## Rapport de contrôle d'installations électriques à basse et à très basse tension

RÉF. 180/2026/73571/D01:1

DATE DU CONTRÔLE 23/06/2026 (14:15 - 15:00) AGENT VISITEUR Sébastien Deleuze  
ADRESSE DU CONTRÔLE Rue Jules Coppée 72 - 6040 Charleroi TYPE DE CONTRÔLE Visite de contrôle vente ancienne installation (8.4.2.)

## CONCLUSION : NON CONFORME

### Schéma(s) unifilaire(s) de l'installation

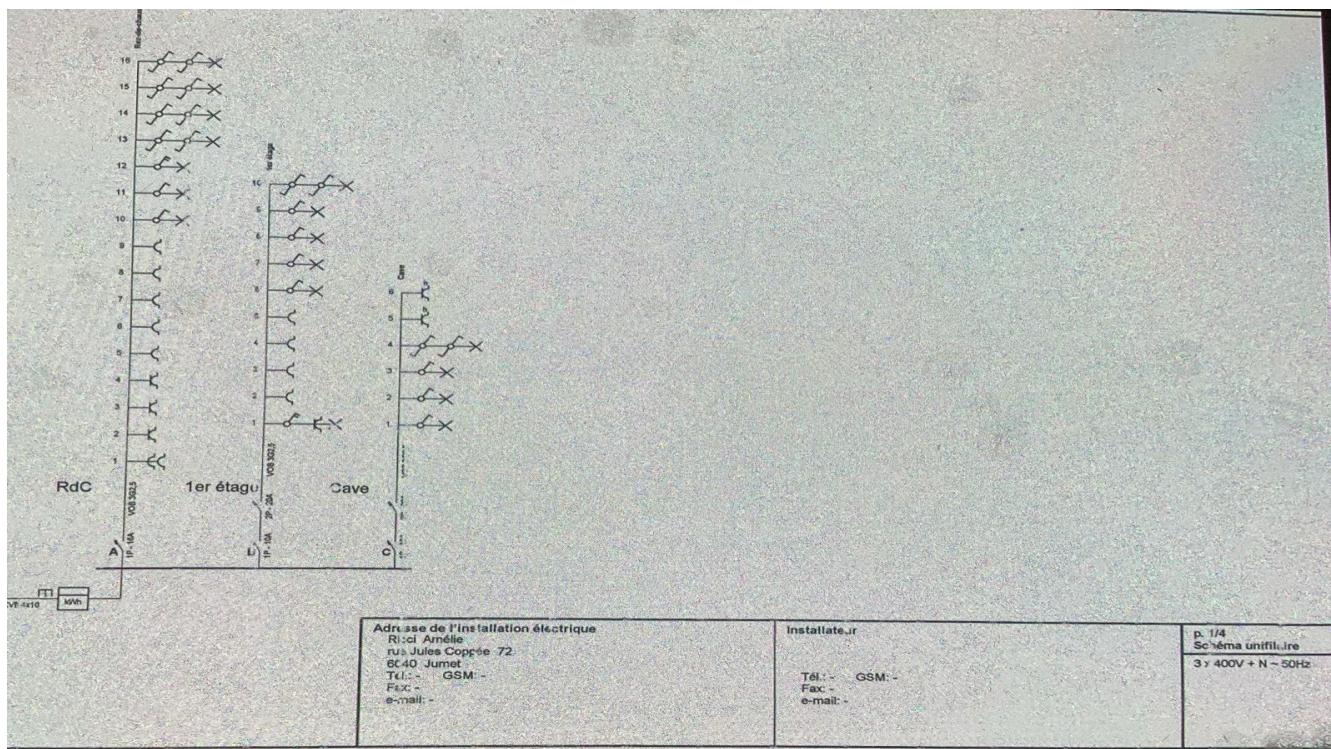
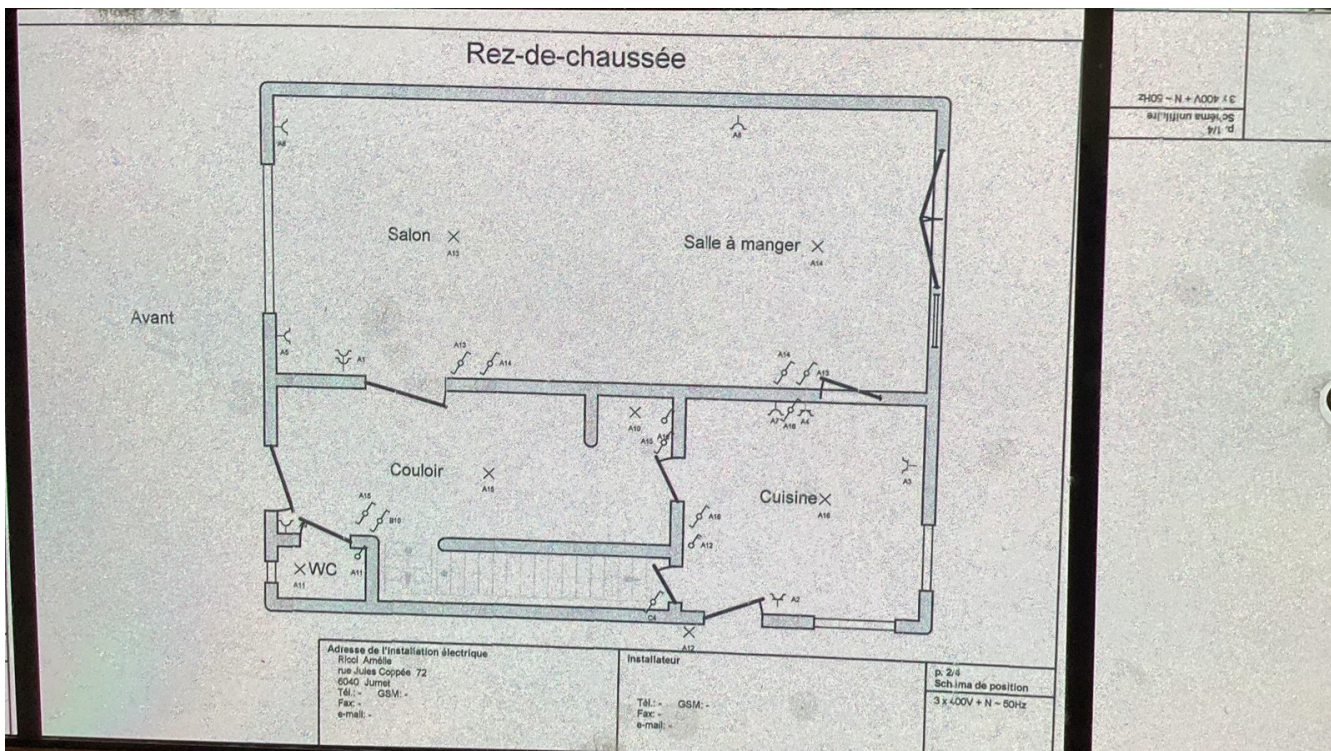
Conformité schéma(s) unifilaire(s) et plan(s) de position Pas OK | Nombre de tableaux 2 | Nombre de circuits 3+1

- Le(s) tableau(x) de répartition n'est (sont) pas conforme(s). - 5.3.5.1.
- Les schémas unifilaires et plans de position ne correspondent pas à la réalité. - 3.1.2.;6.4.6.;6.5.7.;9.1.2.

- Les schémas unifilaires et plans de position ne sont pas conformes. - 3.1.2.;6.4.6.;6.5.7.;9.1.2.

- La prise de terre n'a pu être mesurée, elle sera à vérifier lors du prochain contrôle.
- Les plans et schémas seront à adapter en fonction des travaux de mise en conformité qui seront réalisés.
